Relatório SEI-GDF n.º 28/2022 - SEDUH/GAB/ASCOL

CONSELHO DE PLANEJAMENTO TERRITORIAL E URBANO DO DISTRITO FEDERAL **CONPLAN**

Processo SEI nº: 00111-00001494/2018-75

Assunto: Alteração do projeto urbanístico do Setor de Habitações Coletivas Noroeste -

Figura 2: Lotes da URB 040/07 alterados no SHCNW. Fonte: MDE 048/19.

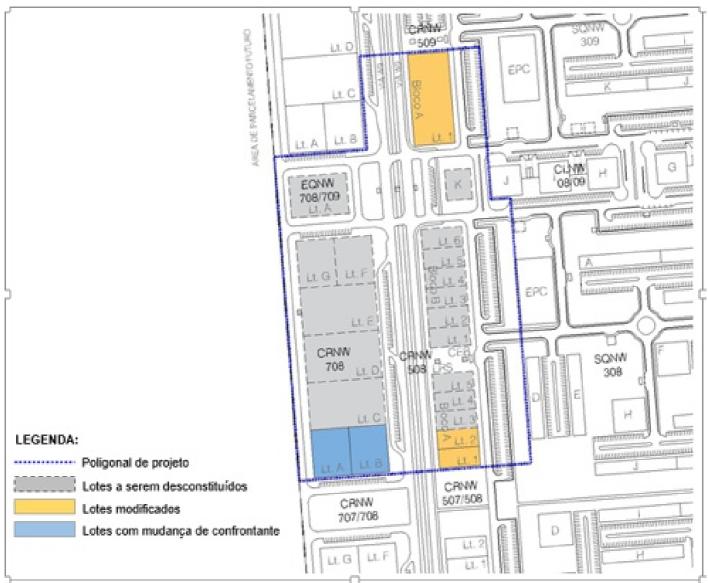
Para que a poligonal possa ser implantada, foi alterado o desenho original da Via W-9 e da Via W-10 e modificados alguns lotes das quadras CRNW 708, 508 e 509, EQNW 708/709 e CLNW 08/09, que foram aprovados e registrados pelo projeto URB-040/07.

Ao todo, 19 (dezenove) lotes serão desconstituídos, totalizando uma área de 23.795,20 m². O lote 01 do Bloco A da CRNW 508 será mantido conforme o projeto original e outros 2 (dois) lotes terão suas características e áreas mantidas, porém com dimensões e formato modificados: o lote 02

do Bloco A da CRNW 508 e o lote 01 do Bloco A da CRNW 509.

Além destes, outros dois lotes (lotes A e B) na quadra CRNW 708 tiveram os confrontantes de fundo alterados, devido à desconstituição do lote C, porém foram mantidas as dimensões originais.

Figura 3: Alteração do projeto do SHCNW. Fonte: MDE 048/19.

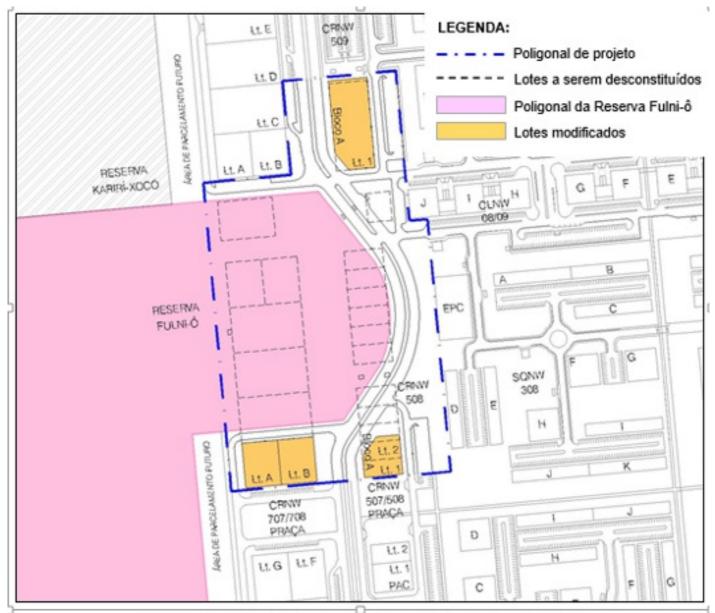
A alteração viária prevê o ajuste do sistema viário principal, a avenida W9, para compatibilizá-lo com a reserva indígena Fulni-ô estabelecida em acordo judicial. As demais vias que se interligam a essa avenida foram ajustadas, sem prejuízo substancial às conexões já previstas no projeto urbanístico aprovado e registrado em cartório.
